IXELLES. Rue de Praetere, 13-15-17
(= partiellement en zone de protection de l'Hôtel Petrucci - Wolfers)
PERMIS D'URBANISME: modifier le pu n°2024/464 à savoir isoler les
façades arrière et placer des garde-corps en verre en façade avant au lieu
de garde-corps métalliques prévus initialement
Demande de la Commune du 26/05/2026

Avis de la CRMS

Façade à rue – nouvelle situation projetée -

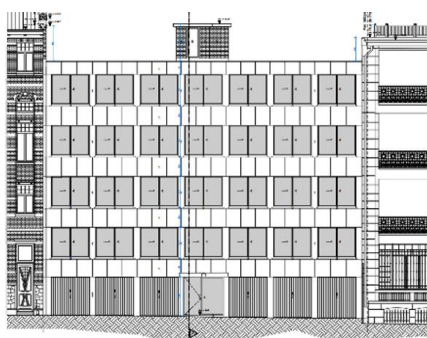
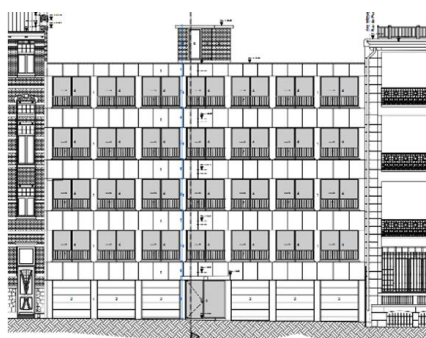
La demande ne porte pas préjudice aux perspectives vers et depuis le bien classé. Les garde-corps en verre s'intègrent plus discrètement à l'immeuble que les garde-corps métalliques proposés dans la mouture précédente du projet (voir avis CRMS du 02/04/2025 : [IXL20719 740 PU Praetere 13 17.pdf](#))
